改善箇所説明図

基準不適合発生箇所

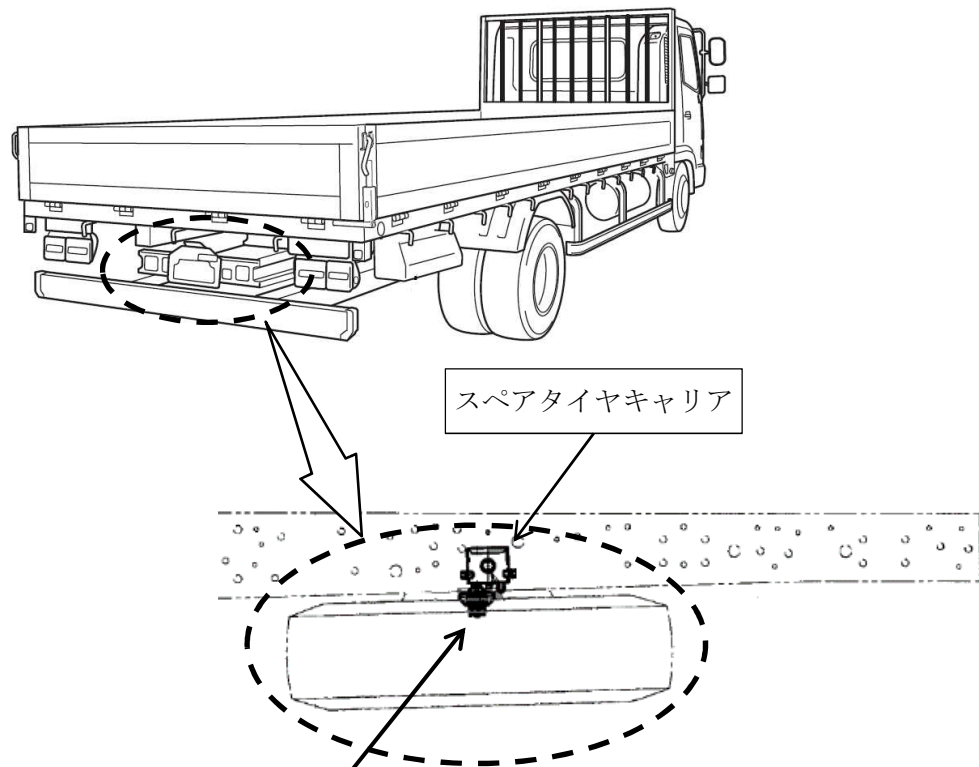
中型トラックの個別仕様スペアタイヤキャリアにおいて、溶接作業が不適切なため、接合部に亀裂が発生するものがある。そのため、当該スペアタイヤキャリアが振動等により破断し、脱落して他の交通を妨げるおそれがある。

全車両、当該溶接部を点検し、溶接不良のものはスペアタイヤキャリアを良品に交換する。

識別：改善済車両には車台番号打刻位置の上側に黄色ペイントを塗布する。
